見解書

—多摩都市計画道路3・4・19号線建設事業—

東京都

多摩都市計画道路3・4・19号線建設事業

図1-4-1 擁壁の位置の変更

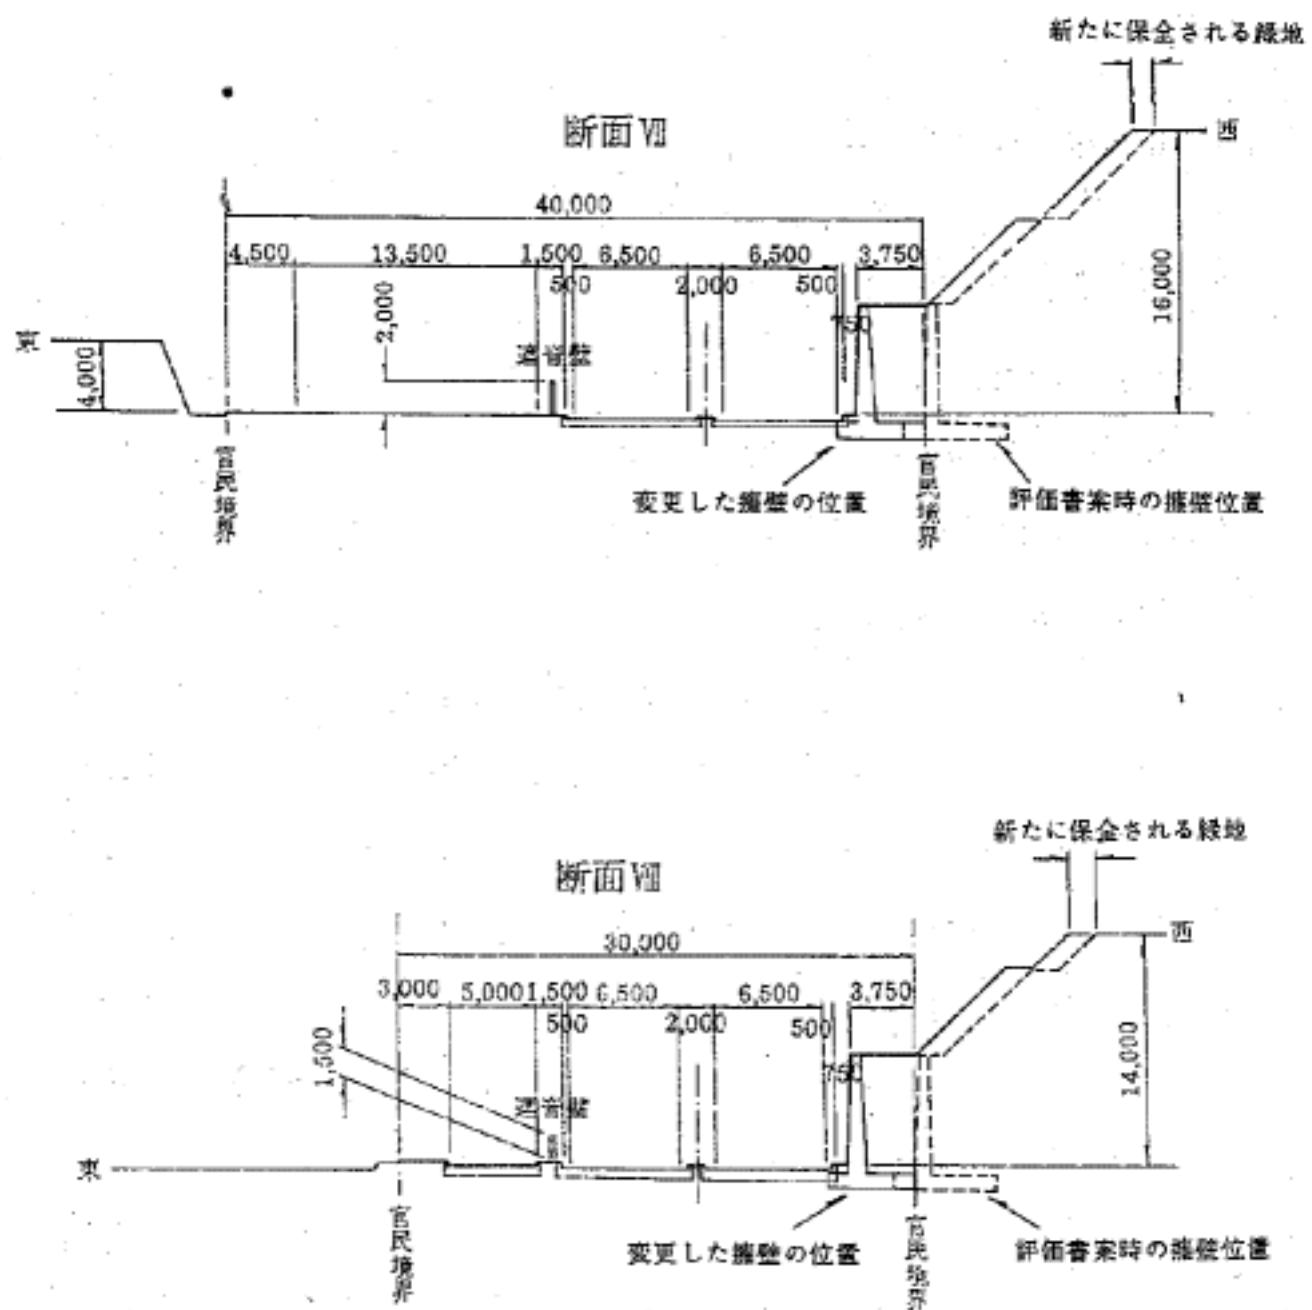
都民の意見及び市長の意見の主旨を尊重し、愛宕団地斜面の緑地のより一層の保全を図るため、図1-4-1に示すような擁壁の位置の変更をいたしました。

これにより、緑地保全面積を約400m²増やし、擁壁上に設置した歩道は斜面緑地と一体整備を行います。

1. 愛宕斜面の擁壁を約4m道路側に移動します。これにより、保全面積を約400m²増やします。
2. 歩道部を擁壁上に設け可能な限り植栽を行い、斜面緑地との一体化を図ります。
